Opinia na temat zarysowań estakad E1 i E2 w ciągu obwodnicy Wałcza

1. Podstawą sporządzenia opinii jest wystąpienie GDDKiA do Energpól Szczecin S.A. w upadłości
2. Opinia jest oparta o wizję lokalną z dnia 31.10.2023
3. Podczas wizji lokalnej stwierdzono, że występują zarysowania elementów żelbetowych, niemniej jednak żadne ze stwierdzonych zarysowań nie stanowi zagrożenia dla bezpieczeństwa konstrukcji

Rys.5 Fragment Rys.6.1 dokumentacji technologicznej estakady E2 – schemat połączenia awanboku z nasuwaną konstrukcją.

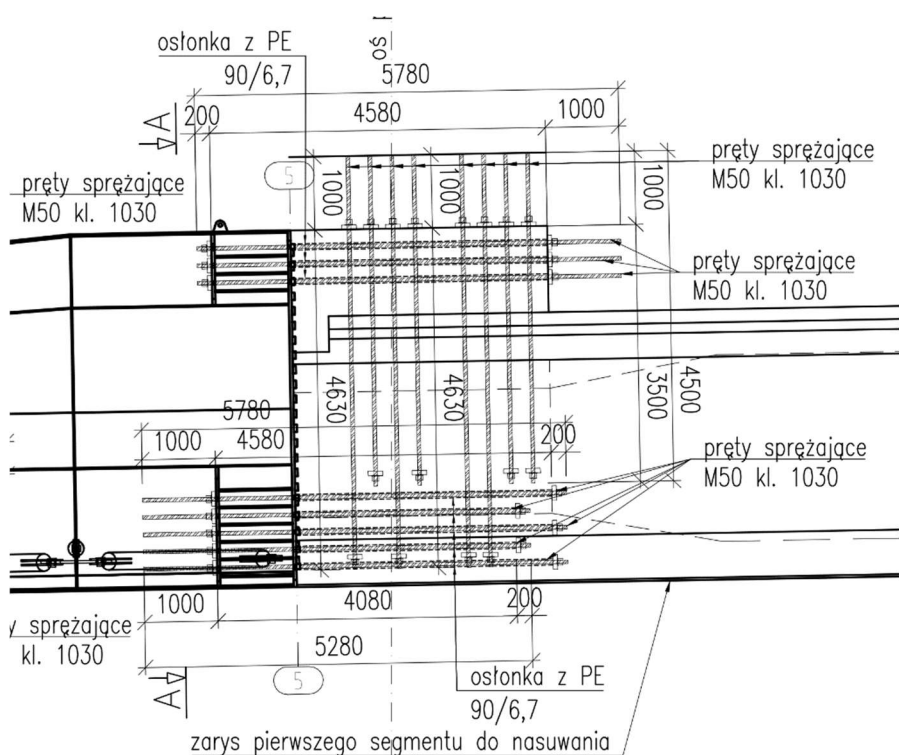
Na rysunku 5 przedstawiono fragment dokumentacji technologicznej – połączenia awanboku z nasuwaną konstrukcją za pomocą prętów sprężających. Element konstrukcji jest silnie zbrojony – nośność zbrojenia miękkiego przekracza nośność prętów sprężających użytych do połączenia awanboku i nasuwanej konstrukcji. Zarysowania obserwowane na Fot.3 w przybliżeniu pokrywają się z

Widoczna jest także wnęka dylatacyjna. Zarysowania od naroża zabetonowanej wnęki (rysy ukośne) mają pochYLENIE PRZECIWNIE DO TYPOWEGO UKŁADU ZARYSOWAŃ UKOŚNYCH przy przecięciu środkiem od ścinania. Ich przyczyną jest najprawdopodobniej schemat pracy konstrukcji w fazie budowy, zaraz po przejeździe awanboku przez podporę pośrednią – w takim schemacie zwrot sił tnących jest odwrócony i mogą powstać zarysowania jak w formie obserwowanej na Fot 4.

- w odniesieniu do zarysowań estakady E2 opisanych w punkcie 4 b) zaleca się zainiektować żywicami epoksydowymi zarysowania, niezależnie od rozwarości – ze względu na ich ekspozycję zewnętrzną oraz zbliżenie do strefy zakotwień kabli sprężających
